Câmara Municipal de Lisboa

O âmbito do processo em apreço refere-se ao pedido de Licenciamento de Operação de Loteamento, correspondente ao processo e-LOT/2021/4, sito na Avenida Doutor Alfredo Bensaúde, na Freguesia dos Olivais, Lisboa.

Local: Avenida Doutor Alfredo Bensaúde
Freguesia: Olivais
Requerente: GUADAMAD 2 - Development, Unipessoal, Lda
Assunto: Consulta a Entidades (e-CSEN/2024/268)

Planta de áreas de cedência – versão atual

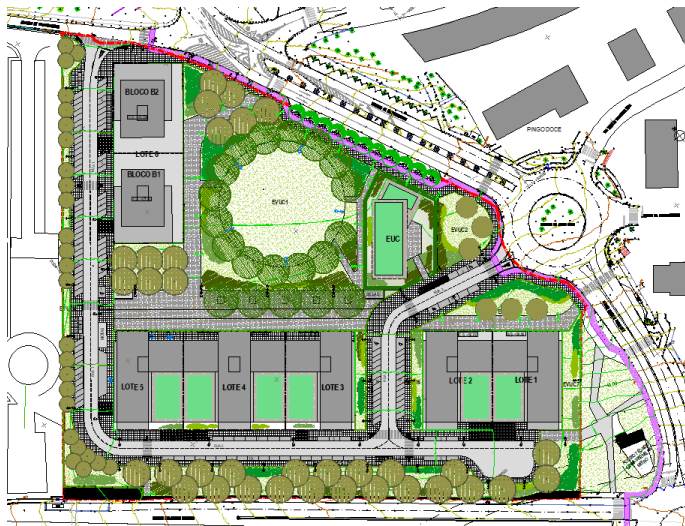
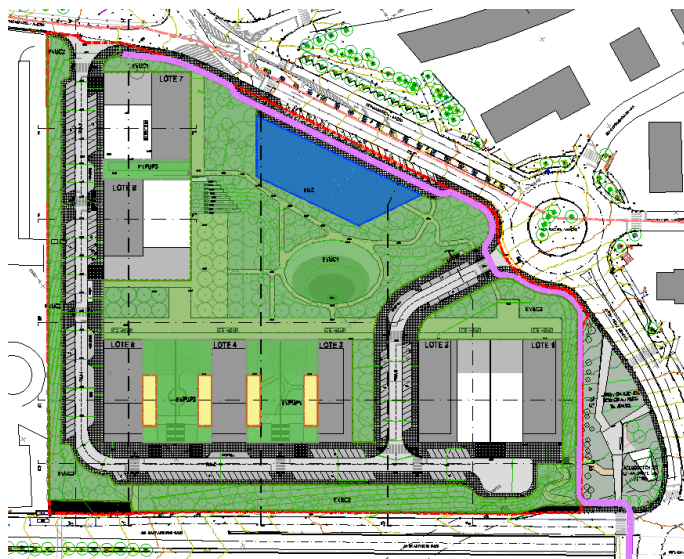
O projeto de loteamento apresentado insere-se em Espaço Central e Habitacional a Consolidar – POLU (Polaridade Urbana), pelo que, nos termos do artigo 88.º do Regulamento do PDM de Lisboa (RPDML), relativamente a cedências gratuitas para domínio municipal para espaços verdes e de utilização coletiva e equipamentos de utilização coletiva, a área a ceder é de 30m² por cada 100m² de superfície de pavimento.

No caso em apreço, verifica-se que para a Superfície de Pavimento de 67.600,00m² a área de cedência correspondente é de 20.280,00m².

As cedências propostas são de 16.197,99m² para Espaços Verdes e de Utilização Coletiva e 1.700,33m² para Equipamento de Utilização Coletiva, o que perfaz

17.898,32m² de área a ceder para o domínio do Município.

Verifica-se, portanto, um défice de 2.381,68m² (20.280,00m²-17.898,32m²) que, conforme a proposta apresentada é suprido por Espaços Verdes de Utilização Coletiva em parcelas privadas, que perfazem 2.746,15m², cumprindo-se parâmetros de dimensionamento de áreas para esses fins estabelecidos no artigo 88.º do RPDML. Desta forma encontra-se justificada a dispensa parcial da cedência e pagamento da correspondente **compensação de 2.381,68m²**, conforme previsto pela alínea c) do nº 1 do artigo 98.º do RPDML.

Dado que estas áreas são **partes comuns** dos lotes onde se situam e visam permitir um percurso pedonal público, entre o arruamento paralelo à Av. Alfredo Bensaúde e o Jardim/Parque urbano, deve ser constituído um **ónus de servidão de passagem** sobre os lotes a que respeitam.

De acordo com o exposto acima, julga-se de aceitar, nas condições expressas, as áreas de cedência para o domínio municipal para equipamentos, espaços verdes e urbanos de utilização coletiva propostos, complementadas com o cumprimento integral dos parâmetros de cedência para aqueles fins em parcelas de natureza privada, pelo que é devida a respetiva compensação.

Figura 1- Planta Síntese da Operação de Loteamento. A violeta pista ciclável proposta.

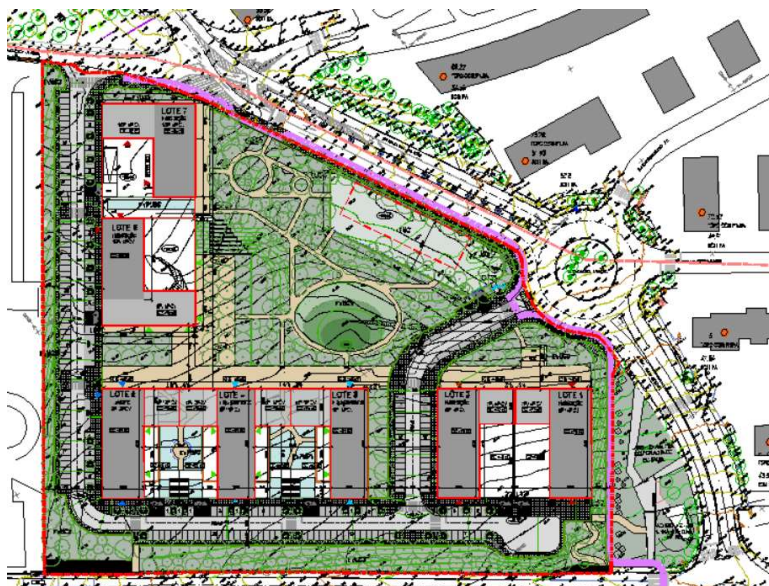
Assim após reunião de concertação entre os serviços e da análise da proposta enviada via email pelo requerente, temos a informar o seguinte: A proposta apresentada, apesar de se aproximar bastante do projeto de execução da EMEL para a pista ciclável, não está de acordo com a implantação da pista proposta pela EMEL, no entanto retira o estacionamento proposto para a Estrada de Circunvalação, melhorando claramente a circulação das bicicletas e os conflitos existentes entre peões utilizadores de veículos estacionados.

A proposta deve respeitar integralmente o desenho da pista proposta pela EMEL, pois esta resulta na melhor adequação do espaço do peão, libertando também mais espaço no loteamento para espaço verde, uma vez que a circulação das bicicletas será integralmente na via junto à faixa de rodagem (sendo retirado a esta o espaço necessário para a pista). Na Rua Padre Joaquim Aguiar a pista deve ser junto à via e não passar entre a parcela a lotear e jardim existente (que contem respirado do Metro).

Face ao exposto propõe-se parecer **favorável condicionado** à correção do projeto de forma a implantar a pista ciclável proposta em sede de projeto de execução da EMEL. Ficando necessidade de existência da bolsa de estacionamento da Estrada de Circunvalação à consideração da DMM.

Figura 2- Projeto de Execução para a Pista Ciclável da Estrada da Circunvalação e da Rua Padre Joaquim Alves.

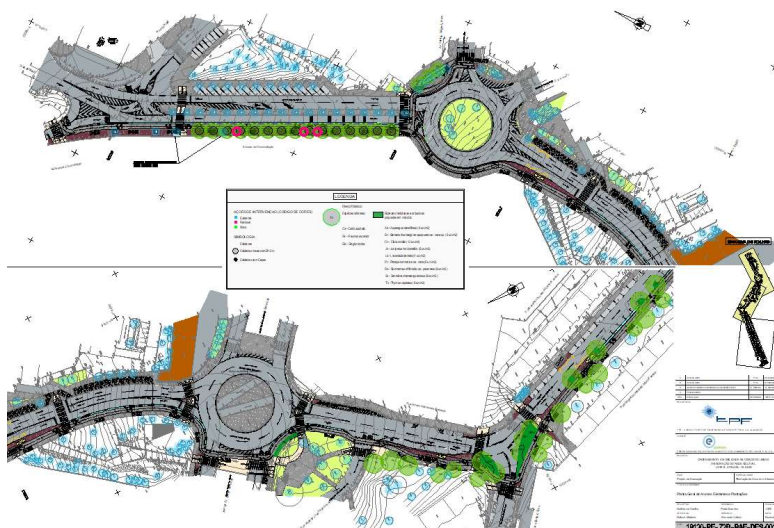
A colocação da bolsa de estacionamento na Estrada da Circunvalação e necessário contorno da pista ciclável será a DMM a decidir se é necessária ou não, uma vez que esta bolsa de estacionamento, poderá servir no futuro para o espaço de paragem do modo de transporte em estudo para a cidade LIOS e cujo traçado está proposta para a Estrada da Circunvalação.

Imagem 1: proposta inicial

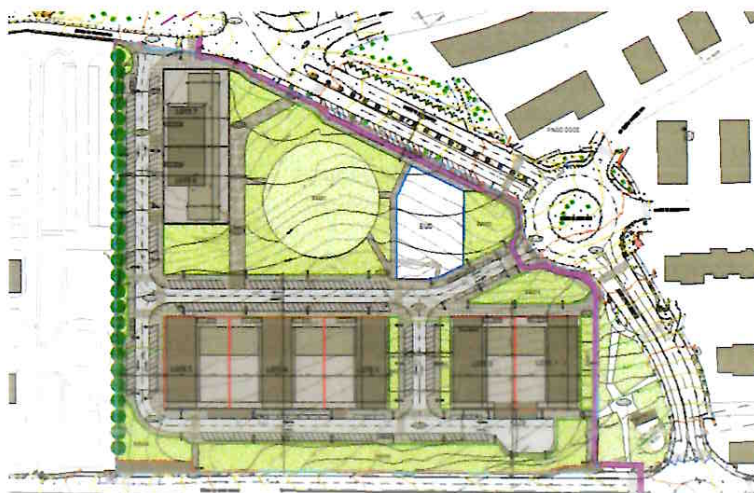
A imagem seguinte, extraída da proposta que mereceu nossa aceitação inicial, foi posteriormente alterada. Anota-se que foi considerado estacionamento ao longo da estrada da Circunvalação.

Imagem 4

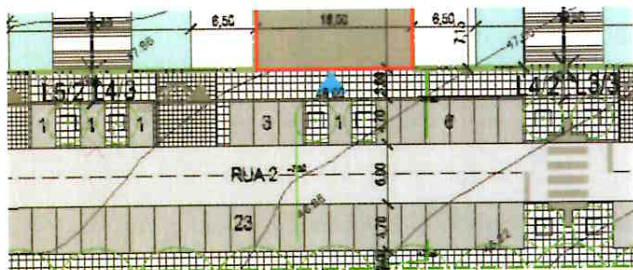
Os lugares de estacionamento apresentam-se ortogonais à via o que garante melhor aproveitamento do espaço tendo em conta que a faixa de circulação supera os 6,0m de largura. Porém permanecem alguns hiatos no alinhamento dos lugares, situação de pormenor que pode ser resolvida: a dimensão exagerada de espaços intersticiais e a proximidade de caldeiras (imagem seguinte) estimulará o estacionamento indevido de viaturas na faixa de rodagem e poderá obstruir a visibilidade na passagem de peões.

Já quanto aos lugares de estacionamento destinados a mobilidade condicionada não estamos de acordo com a organização longitudinal pois obrigaria a que os utentes usassem a faixa de rodagem para

aceder à viatura. O projeto deve ser retificado com organização do estacionamento ortogonal pois é o mais seguro e adequado.

- Reajustado o programa de construção de lugares à superfície, os lugares públicos previstos são ortogonais. Porém permanecem alguns hiatos no alinhamento dos lugares, com

dimensão exagerada de espaços intersticiais e caldeiras de árvores, poderá estimular o estacionamento indevido de viaturas na faixa de rodagem e obstruir a visibilidade na passagem de peões. O número de lugares poderá ser otimizado.

- Os lugares de estacionamento destinados à mobilidade condicionada já se localizam adequadamente em posição ortogonal à via.

Imagem 6: 2ª versão com acesso do infantário pela rua secundária

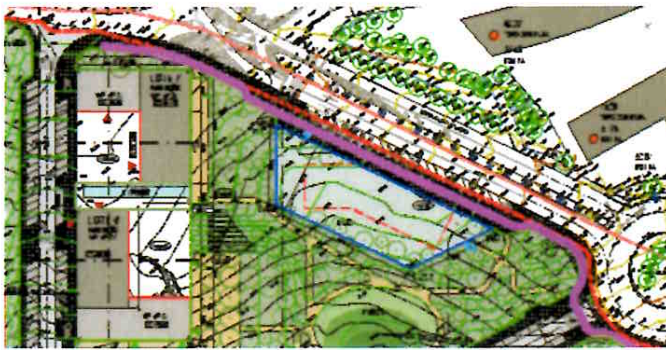
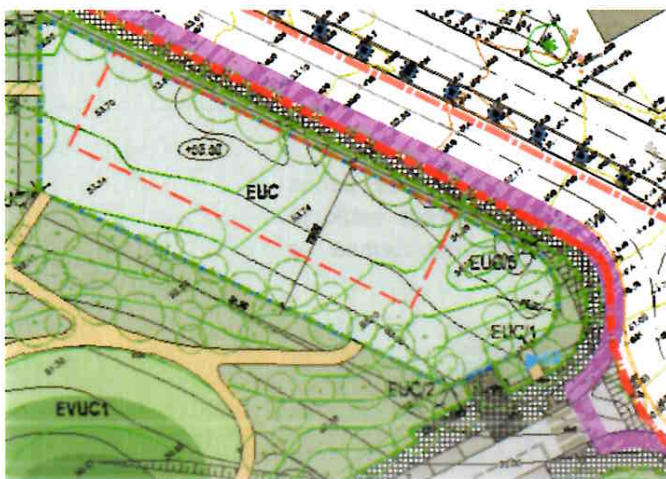
Tendo em conta questões de segurança rodoviária, o lote destinado a esse equipamento deve ter o acesso de pessoas pela rua secundária, tal como estava previsto no projeto inicial e foi proposto na primeira versão deste procedimento.

Porém na versão mais recente (recebida via email/gescor ENT/530/DMM/CML/24) propõe-se a supressão do estacionamento na Estrada da Circunvalação, argumentando-se estar inserida na Rede Rodoviária Municipal de 3.º Nível. Ora esta argumentação é incorreta pois numa via de 3º nível o estacionamento é "autorizado com regulamentação própria, sujeito a restrições operacionais".

Observamos também a contradição da argumentação pois existem lugares de estacionamento do outro lado da mesma via. É nosso entendimento que o estacionamento sendo útil garante o efetivo desimpedimento da faixa de rodagem, que de outro modo poderia ser

obstruída com estacionamento e consequentemente perder condições e baixar o nível de serviço contrariando o próprio Estudo de Tráfego apresentado pelo requerente.

- No que diz respeito à Estrada da Circunvalação, na versão de projeto enviada via email, é apresentado um retrocesso em relação aos acordos e definições anteriores, pois se apresenta a supressão do estacionamento na Estrada da Circunvalação. Ora o DGM esclarece que o PDM define que numa via de 3º nível o estacionamento é "autorizado com regulamentação própria, sujeito a restrições operacionais". Consequentemente é nossa condicionante recuperar o estacionamento na Estrada da Circunvalação (simétrico à faixa oposta) que, sendo útil, também garante o efetivo desimpedimento da faixa de rodagem (previsto no PDM: restrições operacionais), tal e qual como indicado no projeto recebido via eDOC (ver imagem 5). Esclarecemos também que se tal não fosse concretizado perder-se-iam condições de mobilidade e baixaria o nível de serviço contrariando o próprio Estudo de Tráfego apresentado pelo requerente.

- Tendo em conta as questões de segurança rodoviária o lote destinado a infantário deverá ter o acesso de pessoas pela rua secundária; porém a configuração do lote e a localização da porta de acesso do infantário na 2ª versão é pouco favorável para a realização do acesso pois observamos que os lugares de tomada e largada de passageiros estão muito desalinhados com a porta de acesso e tememos que se estacione na faixa de rodagem obstruindo o acesso aos arruamentos do empreendimento.

Imagem 7: passagem aérea

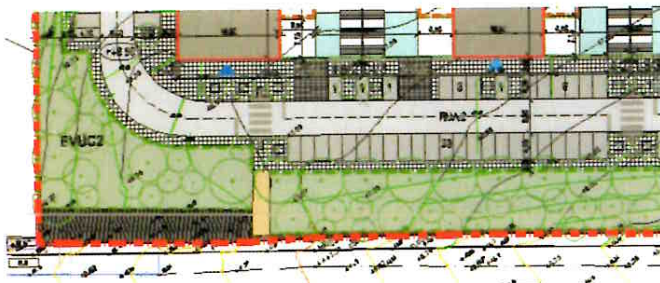
A passagem de peões que se alinha com a passagem de peões sobrelevada sobre a avenida foi considerada. As restantes estão já alinhadas com percursos pedonais como recomendamos e esclarecemos em reunião técnica.
